ALLEGATO 2 alla DD DPC026/299 del 01/12/2021
REGIONE ABRUZZO SGRB-dpc026

Oggetto: Procedimento su istanza di provvedimento Autorizzatorio Unico Regionale (P.A.U.R.) -
Codice pratica: 20/121067. Progetto: VARIANTE SOSTANZIALE DELL'A.I.A. N. 9/11 DEL 9/12/2011.
Proponente: COGESA SpA di Sulmona (AQ). Conferenza dei Servizi del 21/09/2021. Richiesta parere
tecnico SGR nota prot 53187 del 2/11/2021. **Documentazione tecnica integrativa COGESA del
11.11.2021. Valutazioni tecniche.**

Relazione tecnica

Procedimento su istanza di provvedimento autorizzatorio unico regionale (art. 27 bis del d.lgs. 152/06) - variante sostanziale dell'A.I.A. n. 9/11 del 9/12/2011 - Società COGESA spa - Sulmona

Piazzola di rifornimento gasolio.

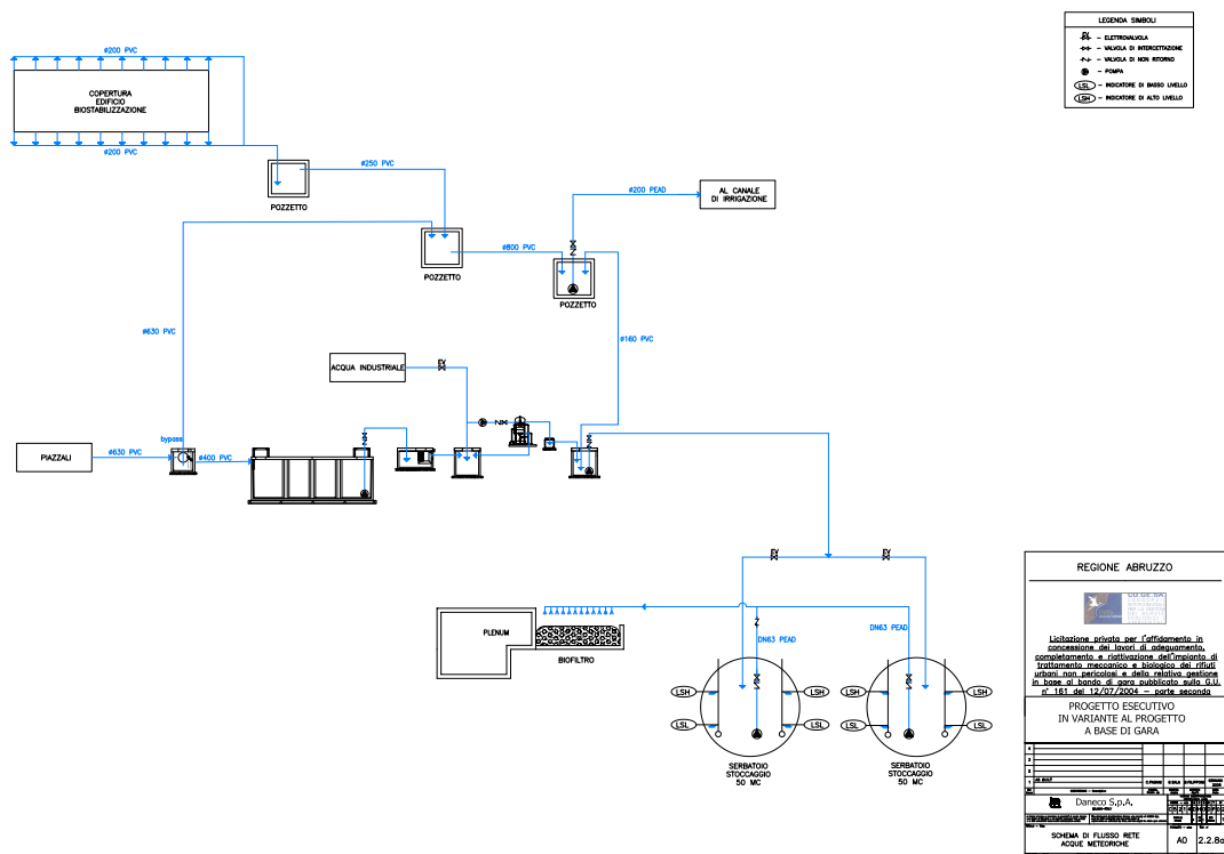
La realizzazione di una copertura sull'area limitrofa al punto di rifornimento del gasolio non risulta funzionale in quanto la stessa dovrebbe essere realizzata con altezza superiore a 4/5 metri venendo quindi meno la funzione di riparo dagli agenti atmosferici. È stato pertanto già adottato un sistema di rifornimento che richiede la presenza fisica dell'operatore. Inoltre il punto di rifornimento è stato dotato di materiale assorbente (sepiolite) che viene utilizzato per l'assorbimento immediato dei liquidi in caso di sversamenti accidentali. Per questa evenienza il punto critico è rappresentato dall'impianto di trattamento di prima pioggia. Lo stesso è già dotato di sezione di disoleatore ma è comunque prevista la procedura di gestione emergenze per il contenimento di un eventuale sversamento che prevede lo spegnimento manuale della pompa di rilancio delle acque trattate e l'aspirazione delle stesse mediante autospurgo con smaltimento delle acque presso impianti terzi. Si rimanda alla “Procedura di gestione emergenze” PG09 rev. 02. (Allegato 2)

Si prende atto di quanto dichiarato dall'azienda e si ritiene al momento condivisibile la gestione di eventuali criticità dovute a perdite di carburante durante i rifornimenti dei mezzi o di carico. Tuttavia si ritiene necessario che la presenza fisica dell'operatore debitamente formato a gestire

le emergenze, debba essere obbligatoria sia durante i rifornimenti dei mezzi, sia durante le fasi di carico del serbatoio. Si chiede all'azienda di presentare un progetto di adeguamento con realizzazione di un sistema di confinamento dell'area mediante cordolatura e la realizzazione di pozzetto di raccolta degli sversamenti. Si rimanda all'Autorità Competente per L'AIA la determinazione delle tempistiche.
